**Avis de la mission régionale d'autorité environnementale  
de la région Occitanie sur le projet  
de mise en compatibilité du plan local d'urbanisme  
de la commune de Vaudreuille (31)**

n° saisine 2019-8149  
n° MRAe 2020AO7

**Superposition du périmètre du projet retenu et de la trame verte et bleue du SCoT  
issue de la notice de présentation- source extrait du SCoT**

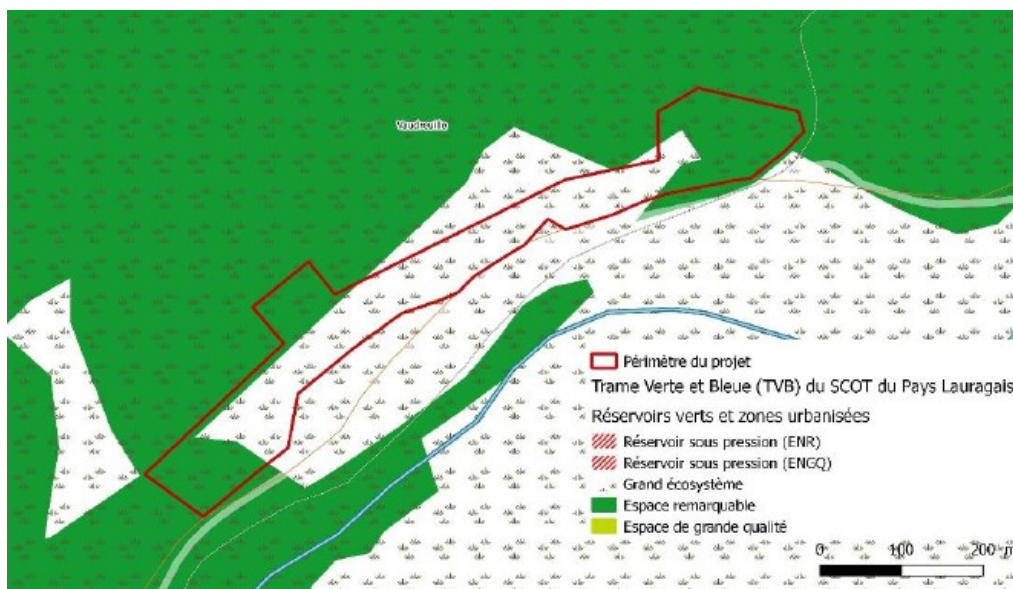
L'analyse de l'articulation du projet d'évolution du PLU avec les plans et programmes de niveau supérieur applicables au territoire n'apporte aucune démonstration de la prise en compte des trames vertes et bleues définies par les plans et programmes de niveau supérieur. Le terrain du projet coupe une continuité écologique identifiée comme corridor boisé par le schéma régional de cohérence écologique (SRCE) de Midi-Pyrénées, ce qui appelle une attention particulière.

La notice de présentation, en se contentant d'indiquer que « le projet aura pour effet de créer une discontinuité », et que le PLU prévoit des mesures de réduction et de compensation « afin d'être en conformité avec le SRCE », sans indiquer lesquelles. La MRAe considère que le dossier ne démontre pas la prise en compte des dispositions du SRCE.

Le terrain du projet est intégralement situé dans le réservoir de la trame vert du SCoT du Pays Lauragais, en partie dans un « espace remarquable (réservoir vert) », en partie dans un « grand écosystème » du SCoT. Les prescriptions 15, 16 et 18 du document d'orientation et d'objectifs (DOO) définissent les protections que le SCoT entend attacher à ces différents types d'espaces :

La MRAe relève que la notice de présentation ne motive à aucun moment le choix opéré de déroger aux mesures d'encadrement de l'installation des dispositifs photovoltaïques figurant dans le SCoT. En outre, le dossier ne définit par de règles fixant les conditions de construction au sein d'un espace naturel de qualité.

**La MRAe recommande de démontrer la compatibilité du choix du projet avec les orientations définies par le schéma de cohérence territorial (SCoT), en particulier vis-à-vis des « espaces remarquables », en justifiant les raisons qui ont conduit à ne pas proposer l'évitement strict de ces espaces.**

**Carte extraite de l'étude d'impact du projet photovoltaïque – Source RES SAS**

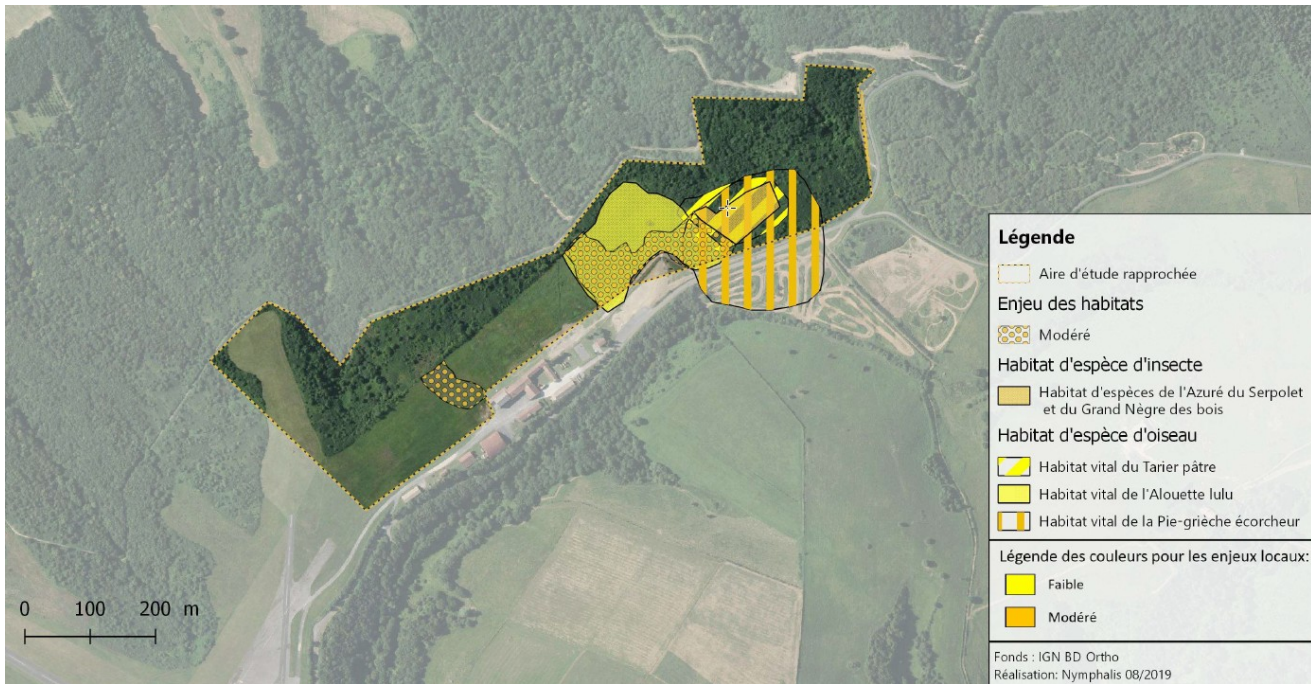
Le rapport de présentation procède à une description des mesures d'évitement et de réduction, mais sans argumentaire probant permettant de justifier les choix des mesures d'évitement, de réduction et de compensation proposées.

La MRAe évalue la mesure d'évitement proposée comme insuffisante au regard des impacts relevés. Seul un évitement de la zone végétale de la Crassule mousse (espèce protégée à faible enjeu local de conservation) est proposé. Le projet n'a pas pu éviter les habitats de trois espèces végétales patrimoniales (trèfles raide et de Boccone, Ophrys funèbre), de deux espèces patrimoniales de lépidoptère rhopalocère (Azuré du serpolet et grand Nègre des bois) et de trois espèces patrimoniales d'oiseaux (Pie-grièche écorcheur, Tarier pâtre et Alouette lulu).

Le rapport de présentation ne permet pas de conclure à l'absence d'incidences notables sur l'environnement.

**La MRAe recommande que l'état initial soit complété par une réévaluation des sensibilités naturalistes conduisant à renforcer les mesures visant à éviter, réduire ou compenser les incidences notables pour les habitats et les espèces patrimoniales.**

**Ces mesures devront être définies et transposées dans le cadre du PLU.**
